2015年11月

齋藤ドラム罐工業株式会社

1M-T、UN表示（比重）の変更について

胴体下部表示内容

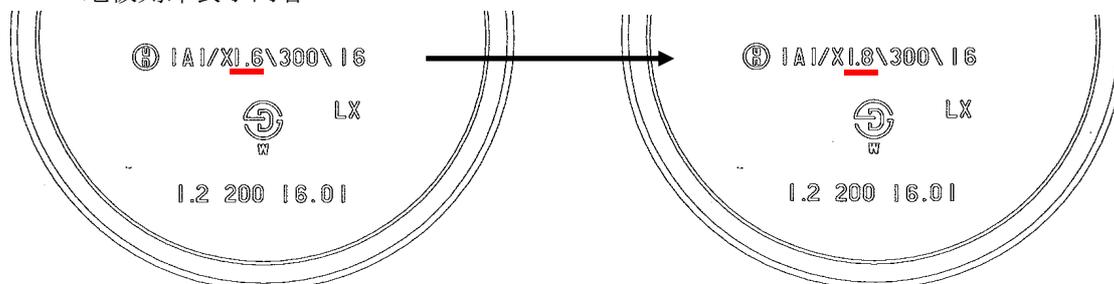
この度、弊社ではお客様にご満足いただけるようまた製品の品質をより向上させるため、『1M-T』の比重を変更（1.6→1.8）し新たにUNを取得しました。

表示以外の変更点はございませんので今まで同様ご使用いただけます。

変更時期：2016年1月製造分より

現 行：  1A1/X 1.6/300/16
J/HK/SDW

↓

変更後：  1A1/X 1.8/300/16
J/HK/SDW
